Produkt/nazwa handlowa:	Cios Select VA21 z detektorem płaskim	EU-SRN	CN-MF-000013434 (SSME)
UDI-DI:	04056869267180	E-mail telefon Data	jakub.krajewski@siemens-healthineers.com +48 66887748 Maj 2023 r.
		Identyfikator działania korygującego	AX012/23/S

Informacja dla klientów dotycząca bezpieczeństwa w sprawie działania korygującego

Temat: Wymiana osłony monobloku w systemie Cios Select VA21 z detektorem płaskim

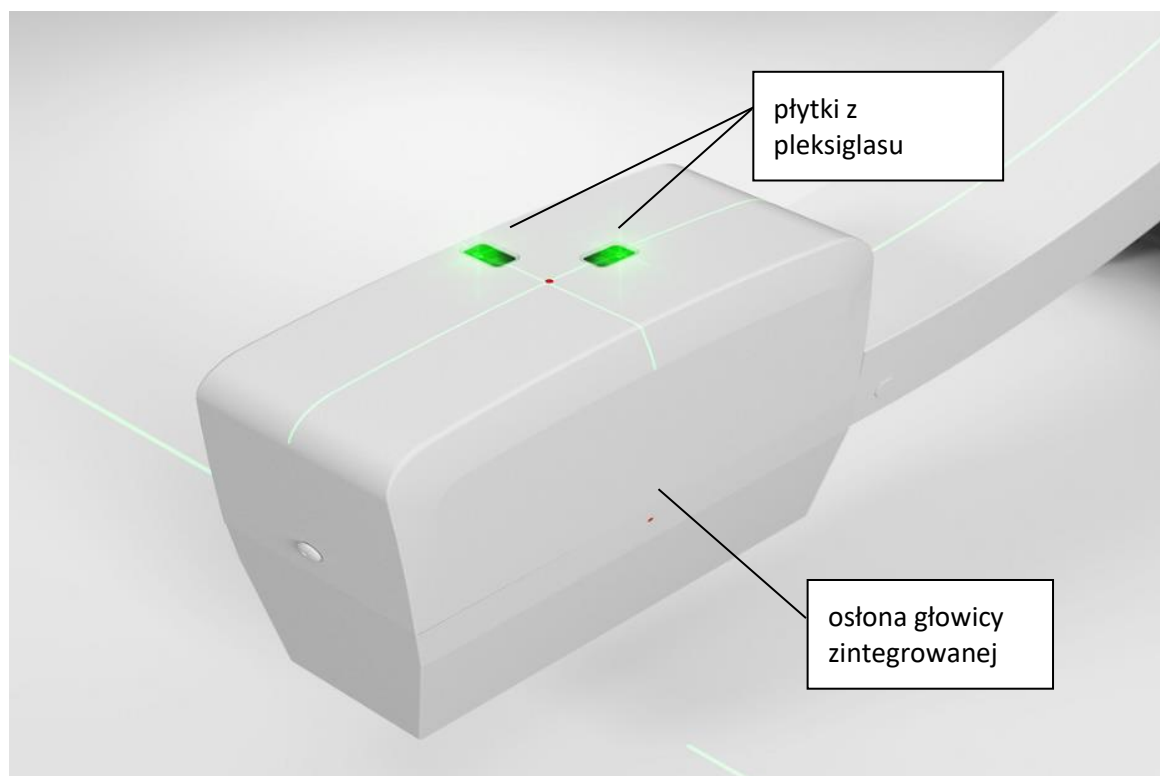
Zastosowano niewłaściwy klej do przyklejenia płytki z pleksiglasu na zespole osłony głowicy zintegrowanej w systemie Cios Select VA21 z detektorem płaskim (Numer materiału: 11577298). Może to prowadzić do odpadnięcia pleksiglasu. Prawdopodobieństwo wystąpienia takiego zdarzenia jest większe, gdy często dochodzi do wstrząsów i kolizji.

Płytki z pleksiglasu (przez które emitowane są wiązki laserowe) na zespole osłony głowicy zintegrowanej mogą odpaść, co wywoła ryzyko przedostania się cieczy do wnętrza urządzenia. W skrajnym przypadku (na przykład gdy po odpadnięciu pleksiglasu do wnętrza dostanie się duża ilość cieczy, a użytkownik lub operator dotknie znajdującej się na osłonie cieczy, która styka się z wewnętrznymi elementami będącymi pod napięciem) istnieje ryzyko porażenia prądem elektrycznym.

Odnotowano wysokie zużycie osłon głowicy zintegrowanej w eksploatowanych systemach. Dochodzenie przeprowadzone przez zespół badawczo-rozwojowy wykazało, że dostawca nie zastosował właściwego typu żelu krzemionkowego wskazanego na rysunkach technicznych. Dlatego płytki z pleksiglasu są niewystarczająco skutecznie przyklejone i mogą odpadać.

Zainicjowano modernizację zainstalowanych systemów, która polega na wymianie osłon głowic zintegrowanych na nowe osłony spełniające właściwe kryteria.

Wymiana osłony głowicy zintegrowanej eliminuje opisywany problem.
